Wasserbauplan, Vorprüfung

Gemeinden	Thun, Steffisburg, Uetendorf, Heimberg	Datum Dossier	Oktober 2020
Erfüllungspflichtiger	Kanton Bern	Revidiert	
Gewässernummer	37	Auftrags-Nr.	UE 190051
Projekt-Nr.	WBP 220.201142		
Gewässer	Aare	Plandatum	11. Mai 2021

# Wasserbauplan Aare Thun Nord Regiebrücke Schwäbis – Brücke ARA Uetendorf

## Mitwirkungsbericht

### 3. Wegführung

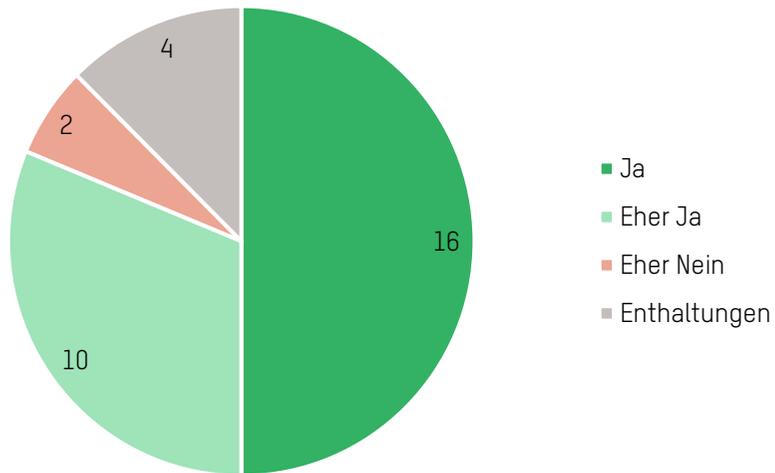
Verfasser Nr.	Antwort /Thematik	Anliegen / Rückmeldung / Forderung	Pendenzen / Antwort	Berücksichtigung		
				Ja	Nein	Prüfen
1	Erlebbarkeit	Partielle Einblicke in das Gewässer und an das andere Ufer bei der Ausgestaltung des Projektes berücksichtigen.	Grundsätzlich deckt sich das Anliegen mit der Haltung der Bauherrschaft. Zugänge und freie Stellen werden geschaffen und im Bauprojekt detailliert abgebildet.	x		
3	Konflikt Velo vs. Fussgänger	Wir sind froh, dass der Kanton sich den Konflikten zwischen Velos (E-Bikes) und Fussgängern auf den Uferwegen durchaus bewusst ist.	Wir sind uns des Konfliktes bewusst; im Rahmen des Wasserbauplans können wir jedoch die Nutzung nur indirekt beeinflussen. Die Signalisation ist kommunale Angelegenheit.			
3	Wegführung	Dass mit einem breiten Weg (> 2m) oben die Velos eine gute Verbindung von Uetendorf, Heimberg oder Steffisburg nach Thun oder umgekehrt weiterhin erhalten bleibt, ist zu befürworten. Leider ist es sehr unangenehm zu Fuss, weil es viele schnelle Velos hat. Nebeneinander laufen ist an schönen Wochenenden unmöglich. Deshalb befürworten wir den Trampelpfad oberhalb der harten Verbauung, der < 1m sein muss. Sonst sind auch da die Velos drauf und verdrängen die Spazierenden.	Wir nehmen Ihre Antwort zur Kenntnis.	x

Verfasser Nr.	Antwort /Thematik	Anliegen / Rückmeldung / Forderung	Pendenzen / Antwort	Berücksichtigung		
				Ja	Nein	Prüfen
3	Land-schaftsbild	Wir sind froh, dass die landschaftlich eintönigen kanalartigen Aareufer vom Kraftwerk Thun bis zur ARA-Brücke eine etwas naturnähere Aufwertung erfahren. Auch wenn das vorliegende Projekt ein Instandstellungsprojekt ist, mit Ausnahme der Zulgmündung.	Wir nehmen Ihre Antwort zur Kenntnis.	x		
4	Land-schaftsbild	Wir sind froh, dass die landschaftlich eintönigen kanalartigen Aareufer vom Kraftwerk Thun bis zur ARA-Brücke eine etwas naturnähere Aufwertung erfahren. Auch wenn das vorliegende Projekt ein Instandstellungsprojekt ist, mit Ausnahme der Zulgmündung.	Wir nehmen Ihre Antwort zur Kenntnis.	x		
18	eher nein	Wir sind der Ansicht, dass es keinen abschnittsweise begehbaren Uferweg benötigt, auf dem Gemeindegebiet von Uetendorf. Würde dieser Weg realisiert, so müsste man sich Fragen zur Haftung sowie zu den Mehrkosten für den Unterhalt stellen. Es reicht, wenn bei den Zugängen zum Wasser eine Begehbarkeit realisiert wird.	Wir werden diese Eingabe der Gemeinde Uetendorf berücksichtigen.	x

Verfasser Nr.	Antwort /Thematik	Anliegen / Rückmeldung / Forderung	Pendenzen / Antwort	Berücksichtigung		
				Ja	Nein	Prüfen
20	eher ja	Es ist ganz wichtig, dass der Weg nur abschnittsweise begehbar ist, so dass Brut- und Rastmöglichkeiten für die Wasseramsel und die Bergstelze ausgeschieden sind. Hunde sollten nur oben auf dem Weg frei laufen dürfen.	Wir überlassen die Wahl, ob der Uferverbau begehbar gestaltet werden soll oder nicht, den jeweiligen Gemeinden. Wir werden Ihre Eingabe zusammen mit den Gemeinden prüfen. Begehbare Ufersicherungen sind nur örtlich begrenzt vorgesehen. Im Schwäbis wird jedoch auf eine längere Distanz eine durchgehende Verbindung, ähnlich dem bereits heute bestehenden Trampelpfad, ermöglicht. Zur Verbesserung der Brutmöglichkeiten für die Wasseramsel planen wir die Montage von Nistkästen an den Brücken über die Aare im Projektperimeter.	x		x
21	eher ja	Ein begehbarer Uferschutz in unmittelbarer Gewässernähe ist zwar attraktiv. Er sollte aber nicht durchgehend sein, damit der Tier- und Pflanzenwelt auch ihre Rückzugsmöglichkeiten bleiben. Dieser Trampelpfad sollte nur abschnittsweise als Verbindung von einzelnen Uferzugängen realisiert werden und nicht entlang der ganzen Uferlinie. Die Wegführung auf der rechten Flussuferseite im Bereich der Zulgaufweitung scheint noch nicht komplett, resp. ist unterbrochen. Ist im Bereich des bestehenden Kalifornisteges ein neuer Übergang geplant und ist die Verbindung zum Uferweg gewährleistet? (Drittprojekt Heimberg/Steffisburg?)	Wir überlassen die Wahl, ob der Uferverbau begehbar gestaltet werden soll oder nicht den jeweiligen Gemeinden. Wir werden Ihre Eingabe zusammen mit den Gemeinden prüfen. Begehbare Ufersicherungen sind nur örtlich begrenzt vorgesehen. Im Schwäbis wird jedoch auf eine längere Distanz eine durchgehende Verbindung, ähnlich dem bereits heute bestehenden Trampelpfad, ermöglicht. Die Sicherstellung der Wegverbindung im Bereich der Zulgaufweitung wird im Rahmen des Drittprojektes Längsvernetzung Zulg geplant.	x		x

Verfasser Nr.	Antwort /Thematik	Anliegen / Rückmeldung / Forderung	Pendenzen / Antwort	Berücksichtigung		
				Ja	Nein	Prüfen
23	ja		Wir nehmen Ihre Antwort zur Kenntnis.	x		
24	eher ja	Im Bereich Kaliforni sollte kein durchgehender Pfad angelegt werden, um die Lärmimmissionen auf die Anwohner möglichst gering zu halten (siehe Lärmklagen im Sommer aufgrund privater Partys am Aareufer). Die Ausgestaltung sollte unterhaltsarm sein.	Im Bereich Kaliforni ist kein begehbarer Uferschutz geplant.	x		
25	ja	Unbedingt, für Spaziergänger wie auch BikerInnen (MTB, Fahrräder), aber auch Kinderwagen und dergleichen!	Wir nehmen Ihre Antwort zur Kenntnis.	x		
26	ja	Die Wege müssen so gestaltet sein, dass deren Unterhalt in einem vernünftigen Rahmen gehalten werden kann.	Wir gehen davon aus, dass sich der Unterhaltsaufwand für die Gemeinde Steffisburg, im Vergleich zur heutigen Situation nicht ändert. Wir werden den begehbaren Uferverbau/Trampelpfad im Schwäbis so ausgestalten, dass sich der Unterhalt auf ein Minimum beschränken lässt.	x

Verfasser Nr.	Antwort /Thematik	Anliegen / Rückmeldung / Forderung	Pendenzen / Antwort	Berücksichtigung		
				Ja	Nein	Prüfen
30	ja	Bei den heutigen Wegen ist zu beobachten, dass durch die teilweise geringe Breite Konflikte zwischen Fussgänger*innen und Velofahrer*innen entstehen. Diesem Konflikt ist mit breiten und evtl. getrennten Wegen zu begegnen.	Wir sind uns des Konflikts bewusst. Das Projekt sieht jedoch keinen Ausbau der bestehenden Uferwege vor. Ein solcher Ausbau ist Sache der jeweiligen Gemeinden.		x	
31	ja		Wir nehmen Ihre Antwort zur Kenntnis.	x		
32	eher ja		Wir nehmen Ihre Antwort zur Kenntnis.	x		
33	ja	ja, muss aber auch nicht durchgängig sein. Evtl ist es für Nistvögel besser, wenn auch diese einige ruhige Flecken haben.	Wir überlassen die Wahl, ob der Uferverbau begehbar gestaltet werden soll oder nicht den jeweiligen Gemeinden. Wir werden Ihre Eingabe zusammen mit den Gemeinden prüfen. Begehbare Ufersicherungen sind nur örtlich begrenzt vorgesehen. Im Schwäbis wird jedoch auf eine längere Distanz eine durchgehende Verbindung, ähnlich dem bereits heute bestehenden Trampelpfad, ermöglicht.			x

Verfasser Nr.	Antwort /Thematik	Anliegen / Rückmeldung / Forderung	Pendenzen / Antwort	Berücksichtigung		
				Ja	Nein	Prüfen
34	ja	Die Wege sind sehr eng für Velo und Fussgänger. Sind auch stark benutzt da ein grosses Gebiet vom Militär abgesperrt ist. Auf der rechten Aareseite gäbe es Platz, wenn man die Zäune etwas schieben würde.	Wir sind uns des Konflikts bewusst. Das Projekt sieht jedoch keinen Ausbau der bestehenden Uferwege vor. Ein solcher Ausbau ist Sache der jeweiligen Gemeinden.		x	
35	ja		Wir nehmen Ihre Antwort zur Kenntnis.	x		
36	ja		Wir nehmen Ihre Antwort zur Kenntnis.	x		
38	eher ja	Die geplante Umlegung des Aarewegs auf Höhe Aarebrücke (ca. lokale km 3.580) unterschreitet den Mindestabstand zur Rohrleitung von 2.0 m nach Art. 13 RLSV und ist daher anzupassen.	Wird berücksichtigt.	x

Verfasser Nr.	Antwort /Thematik	Anliegen / Rückmeldung / Forderung	Pendenzen / Antwort	Berücksichtigung		
				Ja	Nein	Prüfen
39	ja		Wir nehmen Ihre Antwort zur Kenntnis.	x		
40	eher nein	Der mittlere Weg auf der rechten Uferseite ist für Fussgänger problemlos begehbar, sofern in einigen Bereichen die Sträucher im Frühsommer etwas zurückgeschnitten werden. Leider ist im Bereich der Gewiss-Nr 211434 eine für ältere Personen gefährliche Stolperfalle bei der Entwässerungsleitung eingebaut worden. Der mittlere Weg ist nur bei sehr Hochwasser >300m <sup>3</sup> /Sek geflutet und somit meistens zugänglich. Der untere Weg auf der rechten Seite ist nur bei Wasser unter 100m <sup>3</sup> /Sek begehbar und nicht mehr durchgängig von Schwäbis bis zur AMP Brücke. Der Einstieg bei der Einwasserungsstelle Regiebrücke wurde leider verbaut. Ich finde die aktuelle Situation ist gut und ausreichend. Zusätzliche Kosten für einen Pfad unterhalb des aktuell Mittleren (zwischen Schwäbis und AMP-Brücke) sind nicht gerechtfertigt, da dieser sehr oft unter Wasser ist und auch Unterhaltskosten somit auch grösser sind. siehe auch Kommentar in Punkt 7	Im Rahmen des Projekts werden beide von Ihnen erwähnte Wege durch die Bauarbeiten tangiert. Der mittlere Weg soll beibehalten werden, resp. wiederhergestellt werden. In diesem Zusammenhang kann die Stolperfalle bei Gewiss-Nr. 211434 entfernt werden. Der untere Weg wird voraussichtlich aufgehoben. Die begehbare Ufersicherung mit flach platzierten Blöcken ist gleich teuer wie eine nicht begehbare Ufersicherung.	x

#### 4. Zugang zu Wasser

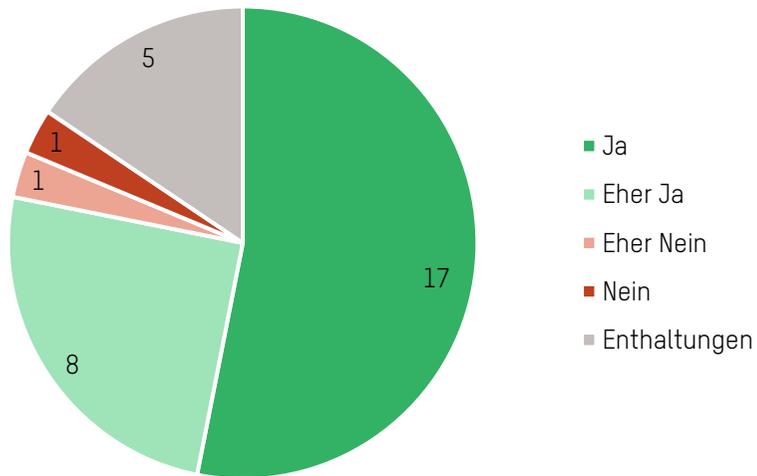
Verfasser Nr.	Antwort /Thematik	Anliegen / Rückmeldung / Forderung	Pendenzen / Antwort	Berücksichtigung		
				Ja	Nein	Prüfen
1	Erlebbarkeit	Partielle Zugänglichkeit zum Wasser bei der Ausgestaltung des Projektes berücksichtigen.	Aus unserer Sicht ist dieser Punkt bereits berücksichtigt.	x		
2	Zugang über bestehende Uferwege	Die Zugänge (auch Drittprojekte) können nur über den bestehenden Uferweg bedient werden und erfahren keine Fortsetzung durch das Areal und Grundeigentum der RUAG. Eine allfällige Verpflichtung wird abgelehnt.	Das Projekt sieht den Zugang nur über die Uferwege vor.	x		
3	ja	Die verschiedenen neuen Zugänge zum Wasser auf der ganzen Strecke sind aus Erholungssicht ebenfalls zu begrüßen. Besonders der neue Zugang von der Kleinen Allmend und dem künftigen Wohngebiet ist aus Sicht Naherholung sehr wichtig.	Wir nehmen Ihre Antwort zur Kenntnis.	x		
18	ja	Die vier geplanten Zugänge auf dem Gemeindegebiet von Uetendorf werden als richtig beurteilt.	Wir nehmen Ihre Antwort zur Kenntnis.	x

Verfasser Nr.	Antwort /Thematik	Anliegen / Rückmeldung / Forderung	Pendenzen / Antwort	Berücksichtigung		
				Ja	Nein	Prüfen
19	eher ja		Wir nehmen Ihre Antwort zur Kenntnis.	x		
20	eher nein	Für die Wasservögel sind 200m zu wenig Abstand, es wäre begrüßenswert, wenn zwischendurch ein grösserer Abstand gemacht würde. Wenn an beiden Ufern solche Stellen gebaut werden, sollten sie nicht abwechselnd rechts und links sein, da Störungen auch vom gegenseitigen Ufer von den Vögeln wahrgenommen werden und Flucht auslösen.	Wir sind uns des Zielkonflikts zwischen Naherholung und Ökologie bewusst und es gibt Abschnitte im Projektperimeter, bei welchen durchaus auf einer längeren Distanz keine Zugänge geplant sind (z.B. unterhalb Autobahnbrücke). Wir werden die Problematik im Rahmen der Fachausschusssitzungen / Begleitgruppensitzungen diskutieren.			x
21	ja	Die Zugänge sollten möglichst natürlich mit Blocksteinen oder Holzverbauungen gestaltet werden. Keine Kunstbauten. Die Zugänge müssen mit Abfallstationen + Robidogs bestückt werden. Die Anzahl und Anordnung auf Uetendorfer Seite erscheint uns sinnvoll.	Das Projekt sieht bereits vor, dass die Zugänge mit Blocksteinen ausgestaltet werden (Ausnahme neue Einwasserungsstellen für Schlauchboote). Die Litteringproblematik werden wir mit den Gemeinden diskutieren und mögliche Massnahmen prüfen.			x

Verfasser Nr.	Antwort /Thematik	Anliegen / Rückmeldung / Forderung	Pendenzen / Antwort	Berücksichtigung		
				Ja	Nein	Prüfen
30	ja	Innerhalb des Perimeters des ESP Thun Nord sind auf der Südseite der Aare u. a. Wohn- und Arbeitsnutzungen vorgesehen. Dies bedeutet, dass in diesem Abschnitt mehr und attraktive Verbindungen zwischen Wohn-/Arbeitsnutzungen und der Uferlandschaft realisiert werden müssen. Hier ist der WBP mit dem ESP insoweit zu koordinieren, dass für die künftigen Umsetzungen der Planungen keine negativen Präjudizien geschaffen werden. Eine Ausgestaltung von Zugangsstellen, die auch handicapierten Menschen den Ein-Ausstieg vereinfacht, würden wir an ausgesuchten Stellen sehr begrüßen.	Der WBP Aare Thun Nord und das Projekt ESP Thun Nord sind auf Niveau Vorprojekt abgeglichen. Wir werden uns auch zukünftig mit dem ESP Thun Nord abstimmen. Den Input bezüglich den Zugangsmöglichkeiten für handicapierte Menschen nehmen wir entgegen und werden die genaue Ausgestaltung der Ein- und Ausstiegsstellen zusammen mit den Standortgemeinden besprechen.			x

31	ja	sehr gut	Wir nehmen Ihre Antwort zur Kenntnis.	x		
32	eher ja		Wir nehmen Ihre Antwort zur Kenntnis.	x		
33	ja	Ja, alle 200m ist aber sehr viel. kann auch gut etwas weiter von einander sein	Es gibt Abschnitte im Projektperimeter, bei welchen durchaus auf eine längere Distanz keine Zugänge geplant sind (z.B. unterhalb Autobahnbrücke).			x

Verfasser Nr.	Antwort /Thematik	Anliegen / Rückmeldung / Forderung	Pendenzen / Antwort	Berücksichtigung		
				Ja	Nein	Prüfen
34	ja	Hoffe mit den Zugängen wird der Ein-/ Ausstieg für Schwimmer verbessert.	Wir werden die genaue Ausgestaltung der Ausstiegsstellen zusammen mit den Standortgemeinden besprechen.			x
35	nein	Auch hier handelt es sich um ein Luxusprojekt, auf welches aus finanziellen Überlegungen aus heutiger Sicht unbedingt verzichtet werden sollte.	Ob das Projekt als finanziell tragbar eingestuft wird ist ein politischer Entscheid, welcher noch gefällt werden muss.		x	
36	eher ja	Auf die angrenzenden Wohnhäuser ist dabei Rücksicht zu nehmen.	Im Rahmen des Wasserbauplans können wir die Nutzung nur indirekt beeinflussen. Wir werden jedoch die Problematik im Rahmen der Fachauschusssitzung / Begleitgruppensitzung diskutieren und mögliche Massnahmen prüfen.			x
39	ja	Bravo endlich wird das einsteigen wie auch das aussteigen in der Aare ermöglicht.	Wir nehmen Ihre Antwort zur Kenntnis.	x

Verfasser Nr.	Antwort /Thematik	Anliegen / Rückmeldung / Forderung	Pendenzen / Antwort	Berücksichtigung		
				Ja	Nein	Prüfen
45	eher ja	Anstelle immer den gleichen Zugangstyp zu wählen mit den geplanten Blockstufen, könnte man auf unterschiedliche Zugänge setzen. Einmal mit Blocksteinen, einmal eine Holzrampe oder ein Holzdeck auskragend als Plattform, einmal einen Kiesstrand etc. etc. Dies würde jeden Zugang zu einem ganz speziellen Ort machen und nicht dass jeder Zugang genau gleich ist wie der 200 Meter weiter. Hier könnte man auch mit diversen Elementen Strömungsdiversität bewirken. Gleichzeitig wird die monotone Repetition gebrochen und die Eingriffe würden sich im Laufe der Zeit verändern und hätten eine unterschiedliche Lebensdauer. Die "Kanalisation" der Aare, welche abgesehen vom Zulgerimeter mit dem Projekt nicht verändert wird, würde somit durch diese Eingriffe weiter aufgelockert und nicht mit der Repetition eines Elementes die Monotonie fortsetzen.	Wir nehmen den Input bezüglich den unterschiedlichen Zugangstypen entgegen und werden die genaue Ausgestaltung der Ein- und Ausstiegsstellen zusammen mit den Standortgemeinden besprechen. Ein Zugang über eine Kiesbank würde aufgrund der hohen Fliessgeschwindigkeiten in der kanalisierten Aare über kurz oder lang wegerodiert werden. Bei Zugangstypen aus Holz stellt sich die Frage der Dauerhaftigkeit und somit des gegenüber von Blöcken erhöhten Unterhaltsbedarfs.			x

46	ja		Wir nehmen Ihre Antwort zur Kenntnis.	x		
47	ja	Zum Schutz der Flora und Fauna und um Fischern einen geschützten Zugang zum Wasser zu ermöglichen, sollten viele Wasserzugänge erschwert passierbar sein. Offene Zugänge werden durch Badegäste, Partygesellschaften, Bötler, Hündeler etc. regelrecht überrannt und oftmals verunreinigt. Wir Fischer sind dann oft nicht willkommen, obwohl wir diejenige Nutzergruppe sind, die den Löwenanteil am Gewässerunterhalt leistet und oft den Abfall der Mitnutzer entsorgt. Im aktuellen Zustand ist das Fischen im Projektperimeter sehr eingeschränkt, weitere Einschränkungen sind nicht duldbar.	Wir werden die genaue Ausgestaltung der Ausstiegsstellen zusammen mit den Standortgemeinden besprechen.			x

## 5. Einwasserungsstellen für Schlauchboote

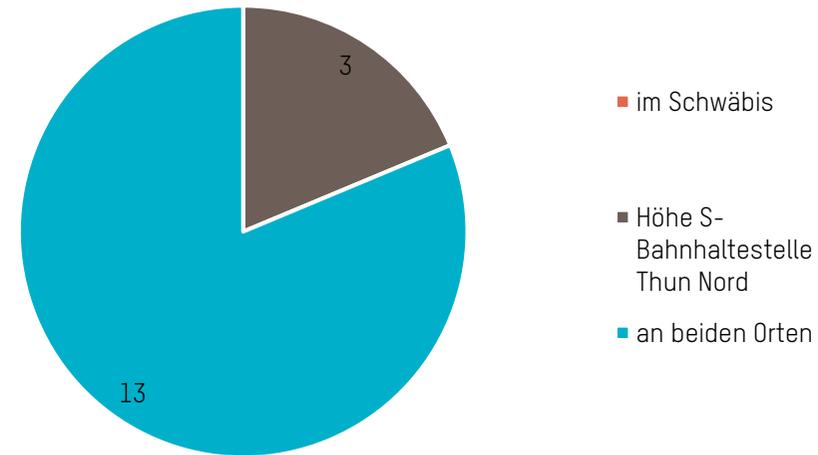
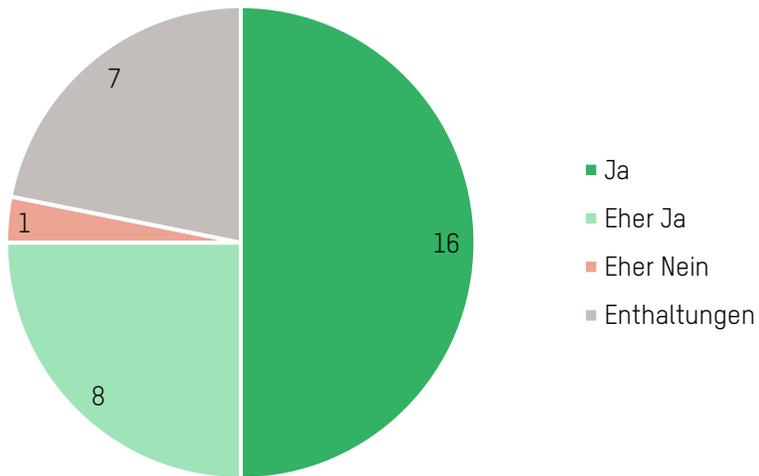
Verfasser Nr.	Antwort /Thematik	Anliegen / Rückmeldung / Forderung	Pendenzen / Antwort	Berücksichtigung		
				Ja	Nein	Prüfen
18	ja	Die zwei geplanten zusätzlichen Einwasserungsstellen sind sinnvoll.	Wir nehmen Ihre Antwort zur Kenntnis. Aufgrund der grossmehrheitlichen Befürwortung der Mitwirkenden zu zusätzlichen Einwasserungsstellen, werden wir die im Projekt angedachten Standorte weiterverfolgen und mit den Standortgemeinden koordinieren.	x		
19	eher ja		Wir nehmen Ihre Antwort zur Kenntnis.	x		
21	eher ja	Bei den Einwasserungsstellen sollen aber auch die vorgelagerten Bereiche mit in die Planung einbezogen werden: genügend Platz für Boote aufpumpen, Sanitärstellen mit Wasser + Toiletten, Abfallstationen (diversifiziert), Infotafeln zum richtigen Verhalten auf dem Wasser, usw.	Wir nehmen Ihre Antwort zur Kenntnis. Aufgrund der grossmehrheitlichen Befürwortung der Mitwirkenden zu zusätzlichen Einwasserungsstellen, werden wir die im Projekt angedachten Standorte weiterverfolgen. Die Realisierung der Einwasserungsstellen, inkl. der Ausgestaltung der vorgelagerten Bereiche ist Sache der Gemeinde Steffisburg, resp. der Stadt Thun. Wir werden die Einwasserungsstellen mit diesen koordinieren und Ihren Input einbringen.			x

Verfasser Nr.	Antwort /Thematik	Anliegen / Rückmeldung / Forderung	Pendenzen / Antwort	Berücksichtigung		
				Ja	Nein	Prüfen
22	ja	Einfach etwa wie heute	Wir nehmen Ihre Antwort zur Kenntnis. Aufgrund der grossmehrheitlichen Befürwortung der Mitwirkenden zu zusätzlichen Einwasserungsstellen, werden wir die im Projekt angedachten Standorte weiterverfolgen und mit den Standortgemeinden koordinieren.	x		
23	ja		Wir nehmen Ihre Antwort zur Kenntnis.	x		
24	eher ja	Es ist auch zukünftig mit einem regen Böötle-Aufkommen zu rechnen. So können sich die Böötle besser verteilen.	Wir nehmen Ihre Antwort zur Kenntnis. Aufgrund der grossmehrheitlichen Befürwortung der Mitwirkenden zu zusätzlichen Einwasserungsstellen, werden wir die im Projekt angedachten Standorte weiterverfolgen und mit den Standortgemeinden koordinieren.	x		
25	ja	Jedoch mit der Auflage, dass die Altlasten bei der Uttigen Bahnbrücke (endlich) fachgerecht entsorgt werden, bevor (weitere) Todesopfer zu beklagen sind ... gehe davon aus, dass es schon etliche Opfer gab! Dass eine sehr gute Bekannte, notabene sehr gut ausgebildete Schwimmerin und Wassersportlerin vor wenigen Jahren nur mit grossem Glück dem Strudel nach etlichen erfolglosen Versuchen den Ausweg doch noch fand, zeigte mir auf, dass mit diesen spassigen Wellen in diesem Bereich nun wirklich nicht zu scherzen ist. Bitte nehmen Sie diese Herausforderung an und räumen sie diese Betonblöcke nun endlich im Rahmen dieser Sanierungsarbeiten endlich (!!!) aus dem Fluss ... dies ist eine Schandtat aus alten Tagen, als es noch wesentlich	Wir nehmen das Anliegen zur Kenntnis, die Stelle bei der Uttigerbrücke ist jedoch nicht im Perimeter des Wasserbauplans Thun Nord.		x

Verfasser Nr.	Antwort /Thematik	Anliegen / Rückmeldung / Forderung	Pendenzen / Antwort	Berücksichtigung		
				Ja	Nein	Prüfen
30	eher ja	Dabei soll die Erschliessung ausschliesslich mit dem öffentlichen Verkehr erfolgen. Eine Privatisierung von Einwasserungsstellen ist zu vermeiden.	Die Einwasserungsstellen sollen möglichst einfach mit dem öffentlichen Verkehr erreichbar sein. Eine Privatisierung der Einwasserungsstellen ist nicht geplant.	x		
31	ja		Wir nehmen Ihre Antwort zur Kenntnis.	x		
32	ja		Wir nehmen Ihre Antwort zur Kenntnis.	x		
33	ja	Leider aber wahr: muss genügend Abfallcontainer haben, sonst bleibt viel Kehricht am Ufer liegen	Wir nehmen Ihre Antwort zur Kenntnis. Aufgrund der grossmehrheitlichen Befürwortung der Mitwirkenden zu zusätzlichen Einwasserungsstellen, werden wir die im Projekt angedachten Standorte weiterverfolgen. Die Realisierung der Einwasserungsstellen, inkl. der Ausgestaltung der vorgelagerten Bereiche ist Sache der Gemeinde Steffisburg, resp. der Stadt Thun. Wir werden die Einwasserungsstellen mit diesen koordinieren und Ihren Input einbringen.			x

Verfasser Nr.	Antwort /Thematik	Anliegen / Rückmeldung / Forderung	Pendenzen / Antwort	Berücksichtigung		
				Ja	Nein	Prüfen
40	eher ja	Die Einwasserungsstelle im Schwäbis wurde nach der Zerstörung durch den Bau des Entlastungsstollen schlecht aufgebaut. Vorher war die Stelle viel breiter mit einem strömungsarmen Bereich auch besser um parallel und sicherer einzusteigen. Die Kapazität zum Einwassern war grösser. Das Einwassern für Böttler wie auch der Einstieg für Schwimmer ist aufgrund der grossen Blocksteine und der erzeugten Strömungen gefährlich geworden. Ich begrüsse Massnahmen damit mehrere Boote wieder parallel zueinander einwassern können. Mit geeigneten Massnahmen muss das Wasser dort aber auch wieder beruhigt werden. Der Zustand mit den Böttler ist an Spizentagen auf dem oberen Weg unzumutbar. Um das versperren des Weges durch Böttler zu vermeiden braucht es auch noch andere Massnahmen. Eine neue Stelle auf Höhe S-Bahnhaltestelle wäre sicher auch eine mögliche. Zum Punkt "Fokus Auslauf Kraftwerk und Boote". Wenn Böttler Bier anstatt die Padel in den Händen haben werden sie werden nie verhindern können, dass Boote in einer Kurve an das Ufer getrieben werden. Jetzt sind die Steine ausgewaschen und nicht mehr scharfkantig. Zudem gibt es wenige hervorstehende Steine. Das Verletzungsrisiko ist geringer als nach baulichen Massnahmen.	Wir nehmen Ihre Antwort zur Kenntnis. Aufgrund der grossmehrheitlichen Befürwortung der Mitwirkenden zu zusätzlichen Einwasserungsstellen, werden wir die im Projekt angedachten Standorte weiterverfolgen und mit den Standortgemeinden koordinieren. Der Uferverbau wird auch mit Umsetzung des Wasserbauplans Aare Thun Nord eher grob mit Blocksteinen ausgestattet werden. Diese bergen gegenüber dem glatten Uferverbau, welcher heute grösstenteils vorherrscht, unbestritten grösseres Potential, sich zu verletzen. Ein glatter Uferverbau ist heute jedoch nicht mehr bewilligungsfähig.	x	x

41	ja	Es wäre wünschenswert wenn eine der beiden geplanten Einwasserungsstellen und auch der Zugang zum einwassern mit einem Boot auch für Rollstuhlfahrer möglich wäre.	Wir nehmen Ihre Antwort zur Kenntnis. Aufgrund der grossmehrheitlichen Befürwortung der Mitwirkenden zu zusätzlichen Einwasserungsstellen, werden wir die im Projekt angedachten Standorte weiterverfolgen. Die Realisierung der Einwasserungsstellen, inkl. der Ausgestaltung der vorgelagerten Bereiche ist Sache der Gemeinde Steffisburg, resp. der Stadt Thun. Wir werden die Einwasserungsstellen mit diesen koordinieren und Ihren Input einbringen.	x

46	ja		Wir nehmen Ihre Antwort zur Kenntnis.	x		
47	eher ja	Die Aare ist regelmässig überlastet durch Aareböötler. Flora und Fauna werden durch den regen Betrieb empfindlich gestört, stressempfindliche Fisch- und andere Tierarten arg bedrängt und die Fischerei ist bei schönem Sommerwetter kaum möglich. Der Bootsverkehr muss aus meiner Sicht beschränkt und klar geregelt werden, im Sinne der Natur und im Sinne einer gleichberechtigten Freizeitnutzung aller Interessengruppen. --> Wir Fischer zahlen viel Geld und leisten Fronarbeit, um unser Hobby ausführen zu können und der Natur einen Dienst zu	Im Rahmen des Wasserbauplans haben wir keinen direkten Einfluss auf die Nutzung der Aare.		x
